SERVICIO DE ARQUITECTURA

Respuestas a consultas de oferentes LP 04/21 “Reacondicionamiento Urbano y Obras Anexas”.

7 - Lámina L01 y Rubrado 4.3 Césped

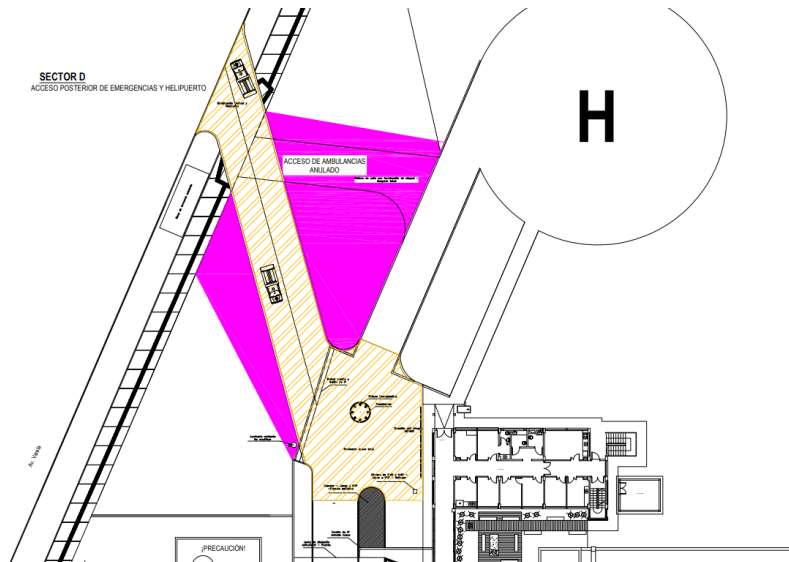
Se solicita detallar en plano Lámina 01, los posibles sectores - superficies a colocar césped.

Respuesta: Cotizar un estimado de 415 m2 de césped. Se muestra en el siguiente gráfico.
